# 設計・建設、材料及び溶接に係る日本機械学会の 規格の技術評価に関する検討チーム会合における 日本機械学会への説明依頼事項

## 設計・建設規格担当分

2023年2月2日

(一社)日本機械学会 発電用設備規格委員会  
原子力専門委員会 設計・建設分科会

極限解析における、解析に用いる降伏点と制限値の比較 (炭素鋼・低合金鋼の場合) 単位: MPa

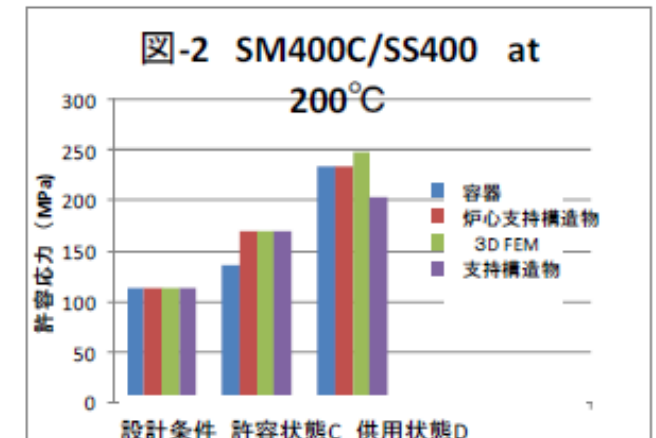
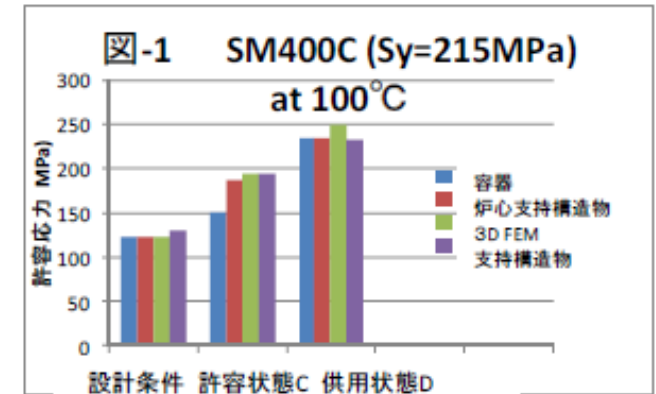
- (b) クラス1支持構造物の許容応力の考え方は、ASME B&PV Code Section IIIに日本建築学会の「鋼構造設計規準」を取り入れたとされています。クラス1支持構造物の極限解析手法の規定は、クラス1容器及び炉心支持構造物を参考に規定したとの説明がありましたが、クラス1容器及び炉心支持構造物には「鋼構造設計規準」は取り入れられていません。クラス1支持構造物の極限解析手法の規定をクラス1容器及び炉心支持構造物の規定との差異が分かるように比較し、これらの差異を踏まえて、クラス1支持構造物の極限解析手法の規定の技術的妥当性を説明して下さい。

- (1) 1行、4行、7行は規定により用いる降伏点と制限値の比較。 (2) 2行、5行、8行は、降伏点の Sm 等を Sy 値と Su 値で表現したもの。  
 (3) 3行、6行、9行は、制限値を Pcr 相当とした場合に相当する降伏点を計算したもの。(2行、5行、8行の値に制限値の係数を乗じた。)
